**INFORME DE AUDITORÍA TÉCNICA EXTERNA
DE SEGURIDAD VIAL
LM-PI-PV-AT-68F-06**

PROYECTO VIAL NARANJO-FLORENCIA

INFORME FINAL

FIGURA 1: Diagrama Espacio – Velocidad.

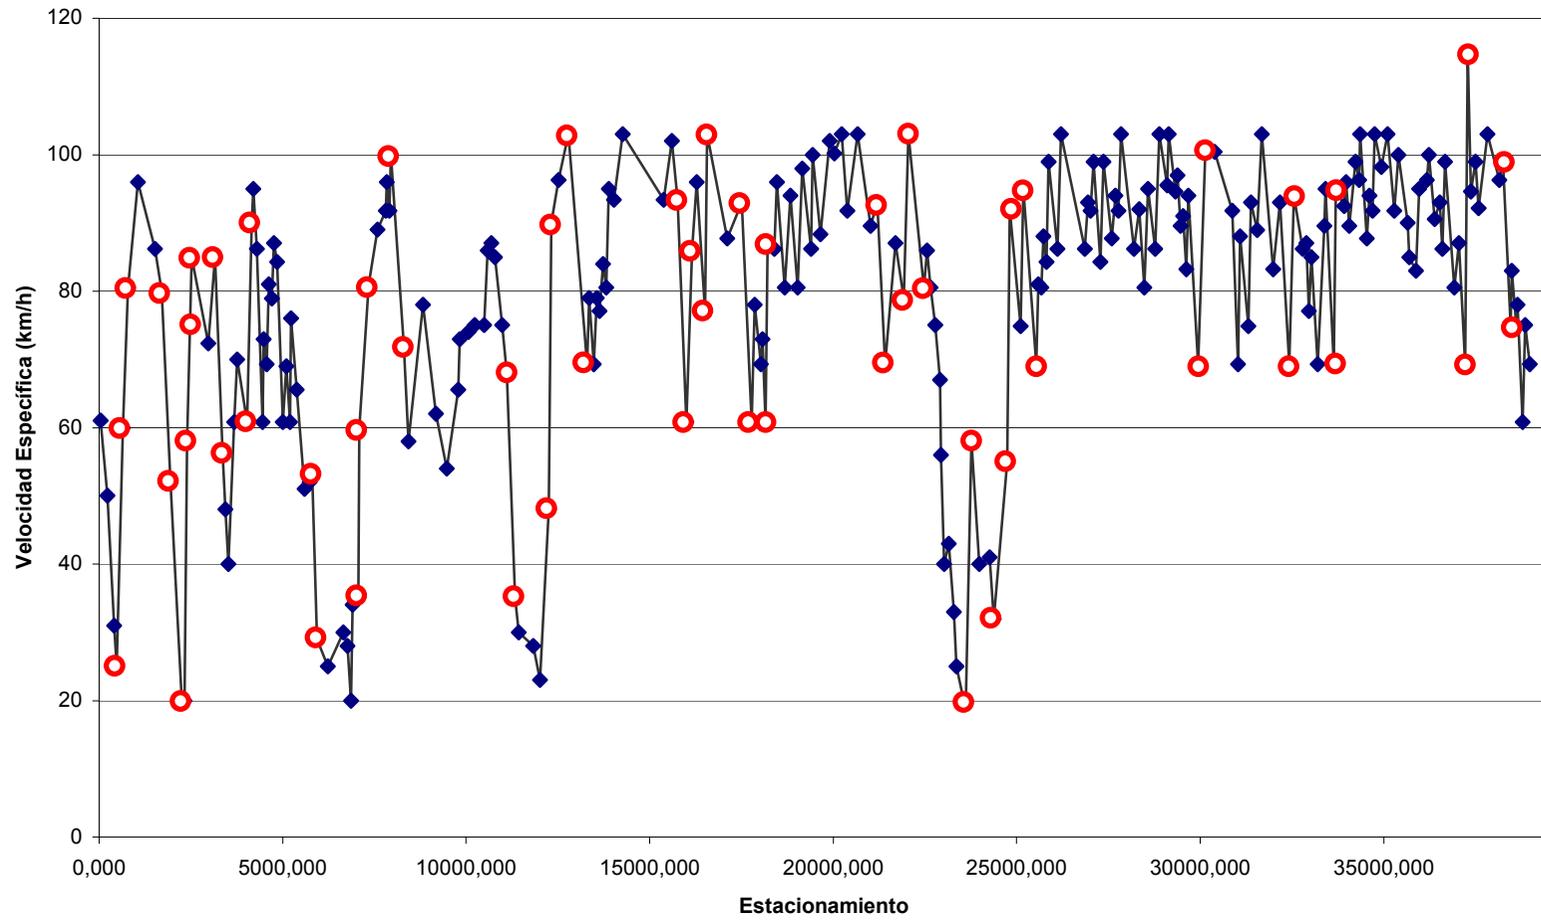
Gráficamente la Figura 1 muestra la variación de velocidades estimadas para todo el proyecto, de donde es posible observar los cambios bruscos en las magnitudes de las velocidades específicas esperadas para tramos consecutivos de curvas horizontales y verticales, factor que incide negativamente en la seguridad vial, ya que no cumple con el requisito de consistencia en el diseño geométrico. En esta figura se han recalcado los enlaces considerados como críticos, producto de la aparición de diferencias mayores a 20 kilómetros entre las velocidades al inicio y al final del tramo de carretera, señaladas para efectos visuales, con círculos rojos.

Físicamente lo que ocurriría es que los potenciales usuarios de esta ruta encontrarían en forma alternada tramos rectos de carretera, o bien, curvas de radios amplios, tal que le permitirán acelerar y ganar velocidad, con curvas de radios mucho menores y que súbitamente le restringirán su velocidad de

operación, al tanto que pendientes sostenidas de hasta un 8% (caso máximo encontrado en el proyecto Naranja-Florencia) podrían frustrar las expectativas de los usuarios en cuanto a las supuestas buenas condiciones que ellos esperan de la carretera. Esta frustración de los conductores podría derivar en constantes irrespetos a las velocidades máximas permitidas, con los consecuentes riesgos asociados.

Se recomienda que la administración realice un análisis exhaustivo en cuanto a las posibles inconsistencias del trazado del proyecto, con el fin de lograr verificación en los análisis ejecutados para el presente informe de auditoría. La atención deberá ser enfocada principalmente a los tramos mostrados como críticos en la Figura 2.

En general, se deberá evitar la presencia de curvas horizontales de radio pequeño, aisladas entre tramos rectos de mucha longitud, o entre curvas de radio muy amplio.

Figura 2: Ubicación de puntos inconsistentes en el diseño geométrico.

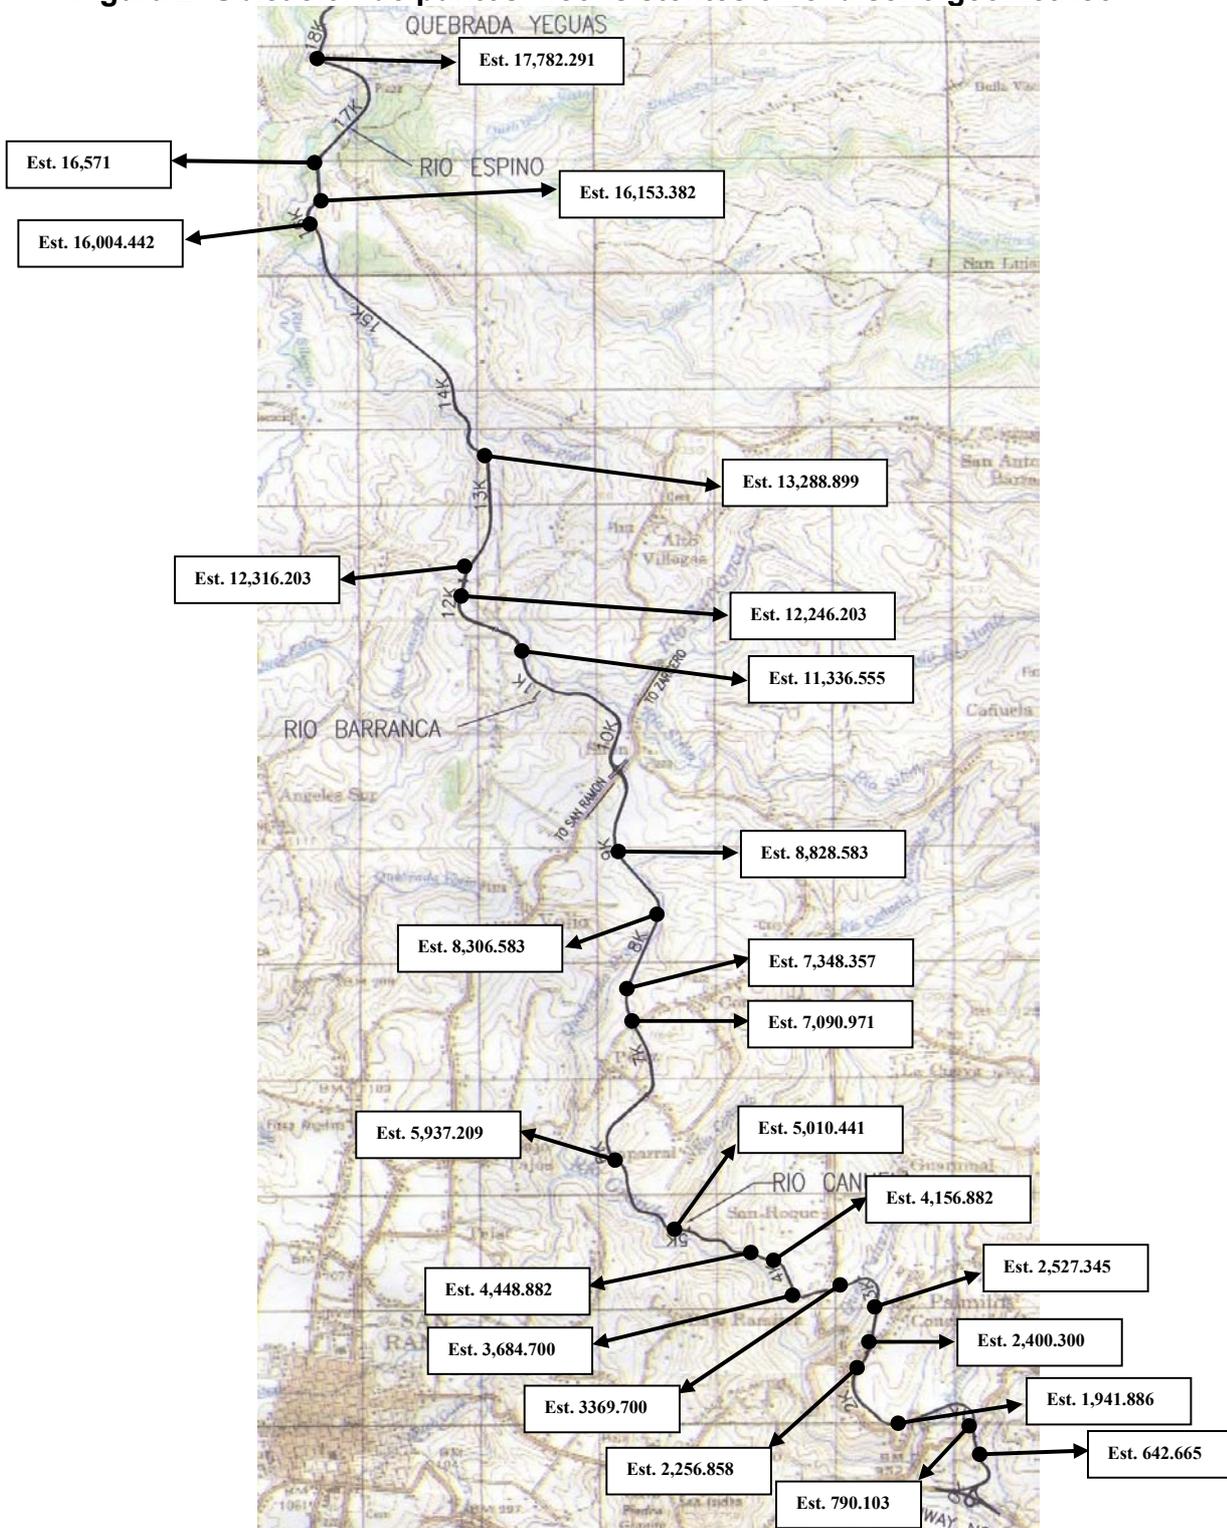
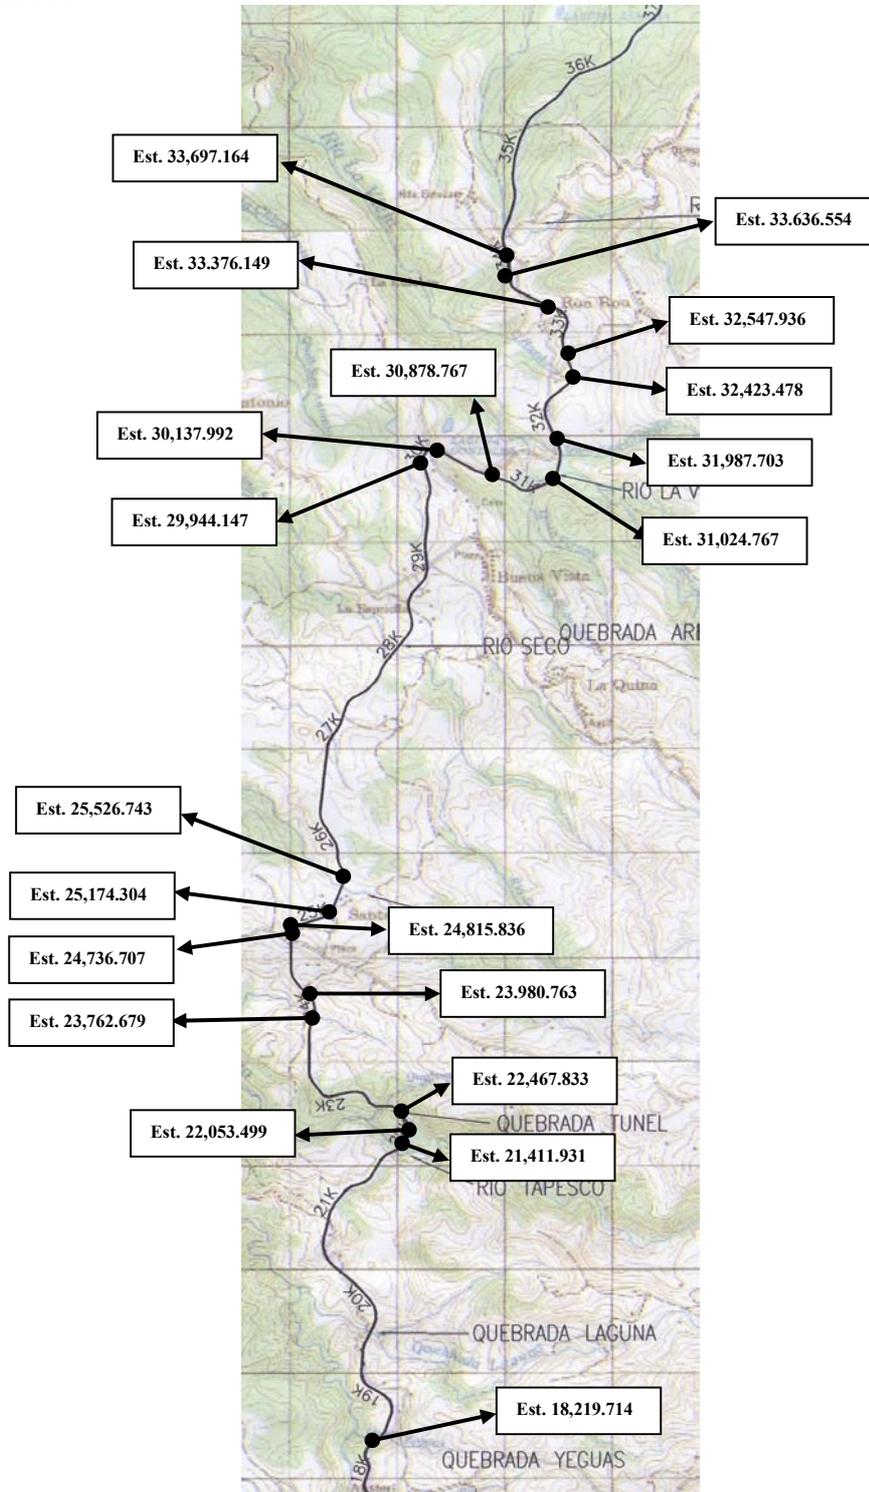
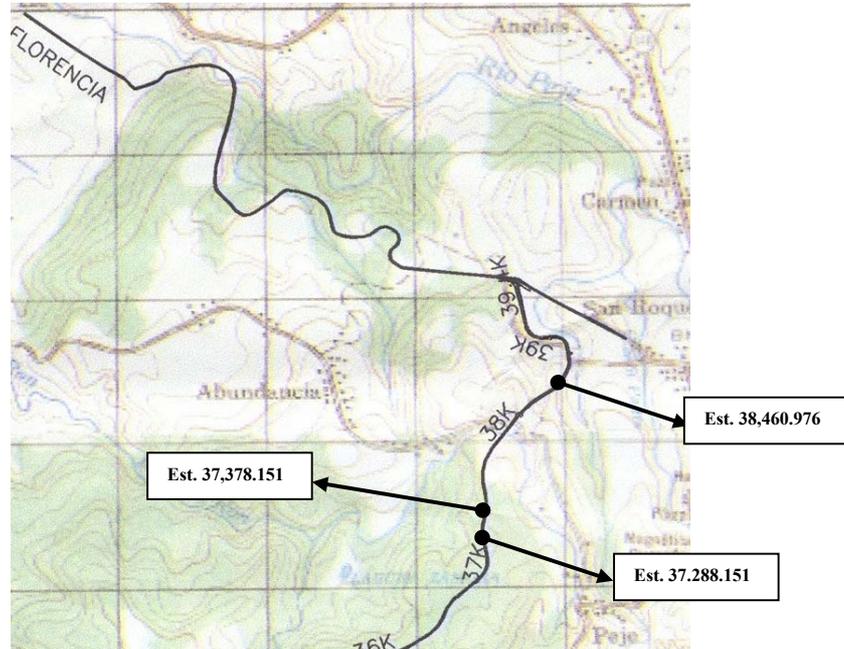
Únicamente para efectos referenciales, la Figura 2 muestra espacialmente los estacionamientos en donde se detectaron secciones críticas de la carretera, en vista de que sub-tramos viales consecutivos presentaron diferencias apreciables de velocidad, creando una situación de inconsistencia en el diseño.

Figura 3: Localización de subtramos con deficiente distancia de visibilidad de parada.

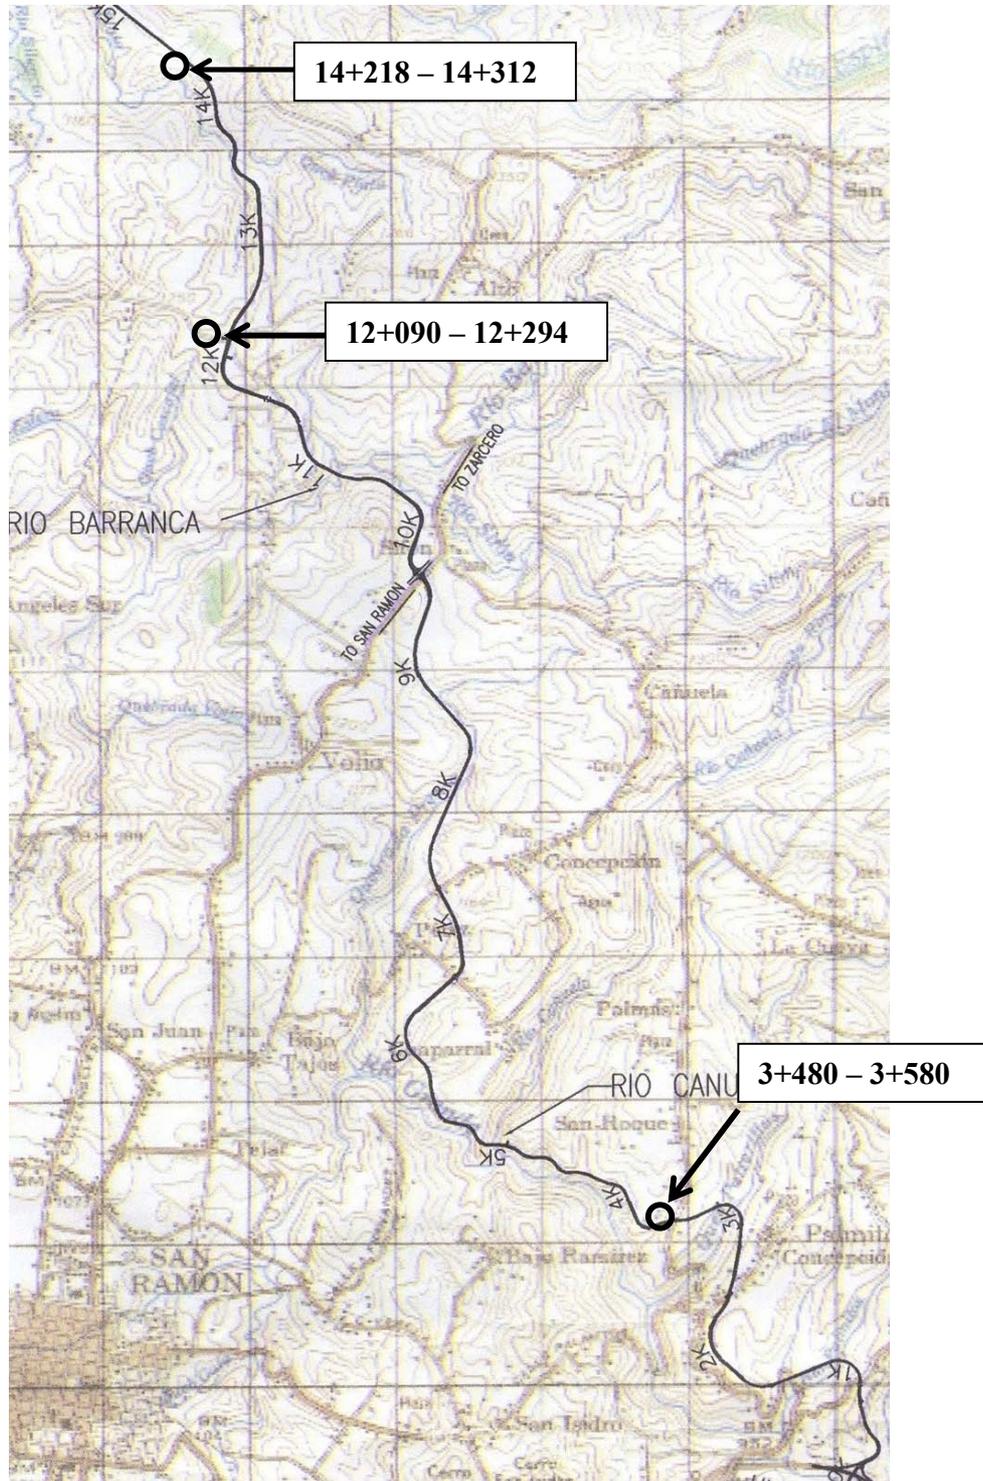
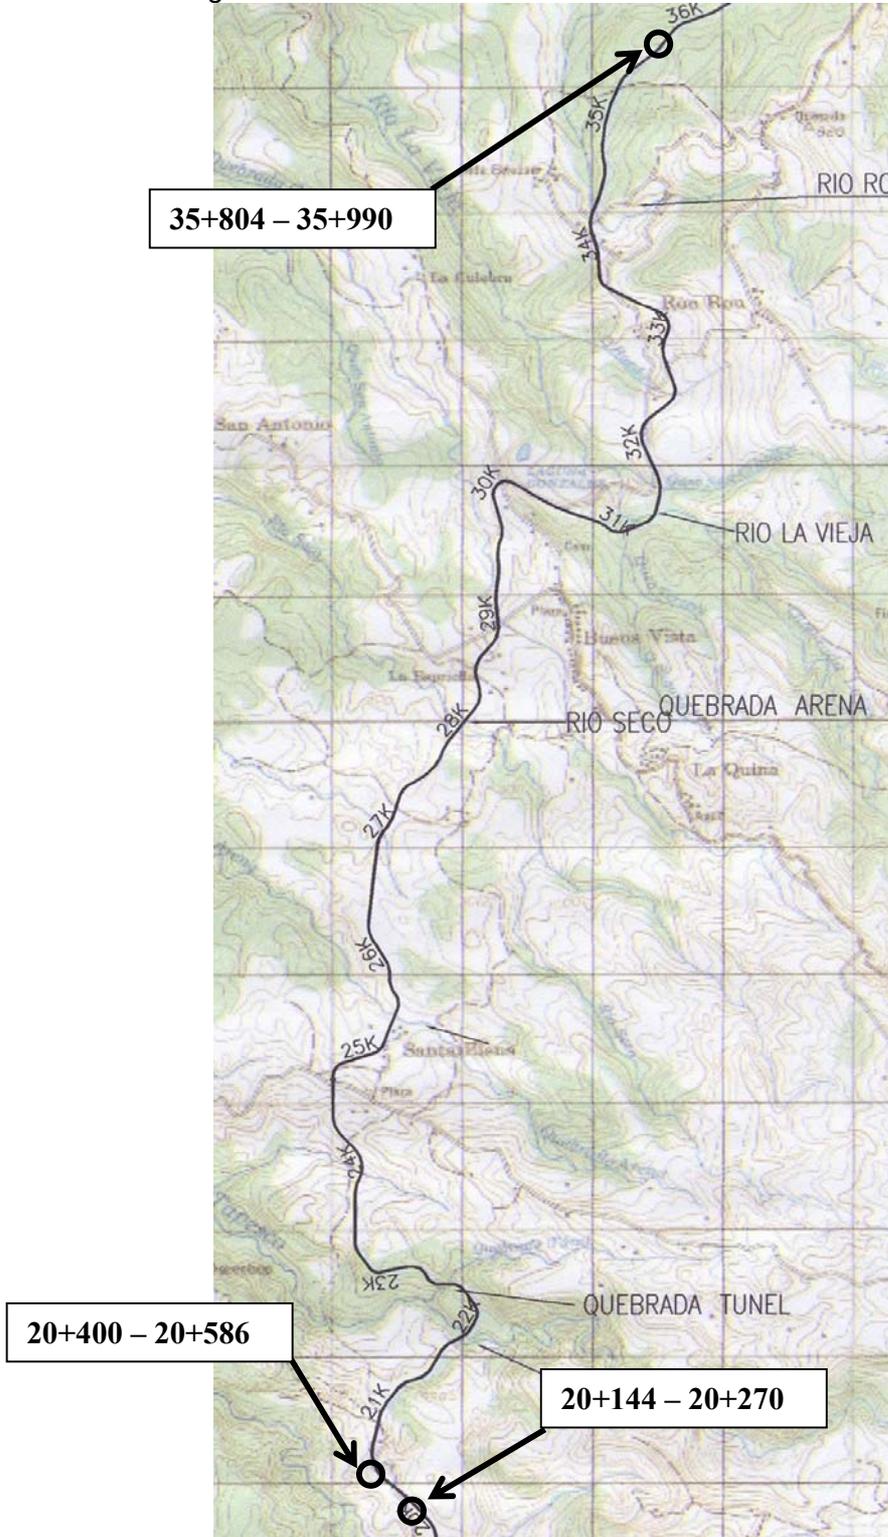
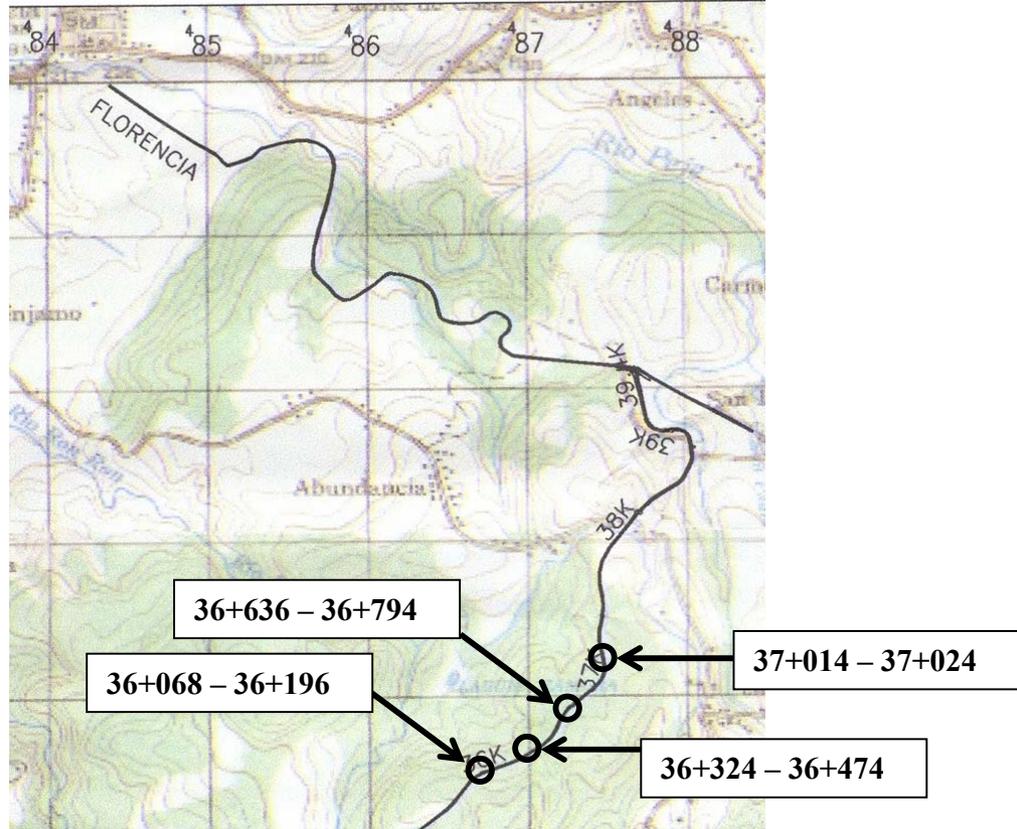
Tomando en cuenta la información de los planos geométricos del proyecto, y únicamente para efectos referenciales, se incluyeron los datos geométricos relevantes del proyecto Naranjo-Florencia en el programa IHSDM, del cual fue posible establecer que existen varias curvas verticales que no cumplen con el requerimiento de ofrecer al usuario la mínima distancia de visibilidad de parada, asumida por el programa como 62,8 m.

La Figura 3 muestra la ubicación espacial de los tramos que según el IHSDM presentan problemas de distancia de visibilidad de parada, con el único fin de que sirva de referencia a las autoridades responsables del proyecto vial auditado, a los cuales se recomienda realizar un estudio más exhaustivo sobre esta variable tan importante para la seguridad de cualquier proyecto vial.

Extender la longitud de toda aquella curva vertical cuya configuración y ubicación dentro del proyecto, no permita que el usuario que potencialmente realice un viaje por esta carretera cuente en todo momento con la mínima distancia de parada.

Figura 5: Sobreancho de carril en curva.

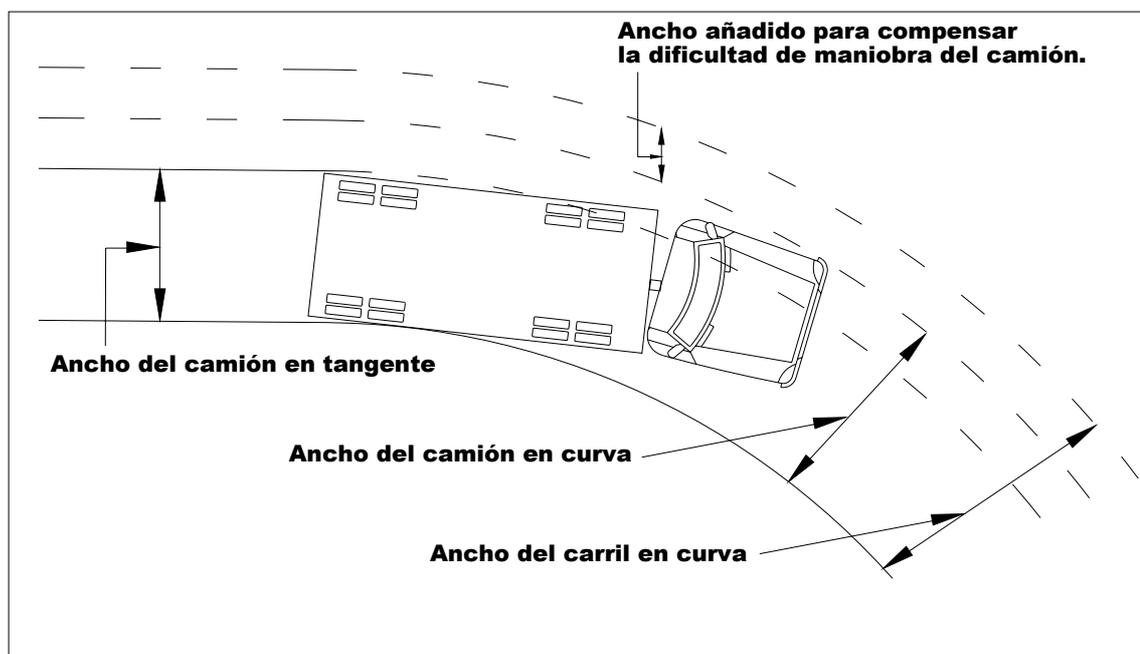
Los planos constructivos del proyecto proponen un ancho de carril invariable de 3.65 m., independientemente de si el tramo de carretera es recto o presenta una curvatura específica, por lo que no se plantean sobreebanos en el diseño de este proyecto. No obstante, de conformidad con la velocidad de diseño del proyecto y según los principios contenidos en las Normas para el Diseño Geométrico de las Carreteras Regionales (conocido como Manual del SIECA), el diseño debió contemplar la recomendación de sobreebanos en muchos de sus tramos curvos.

Es en este sobreebano que se puede acomodar la mayor curva que describe el eje trasero de un vehículo pesado, al tomar un tramo curvo de carretera, según se puede visualizar gráficamente en la Figura 5.

Así por ejemplo, para el caso de una carretera de dos carriles, con ancho de calzada de 7.2 m. y velocidad de diseño de 50 Km/hr, el Cuadro 4.16 del mencionado manual estipula un sobreebano de 1 metro para curvas de radio 80 m., y de 0,8 m. para curvas de radio 100 m. Este sobreebano deberá repartirse igualmente entre el borde interno y el externo de la curva, ya que en este proyecto en particular existen curvas de transición.

Implementar un sobreecho en la sección transversal de tramos de carretera con curvatura horizontal que de conformidad con las Normas para el Diseño Geométrico de Carreteras Regionales, así lo requieran.
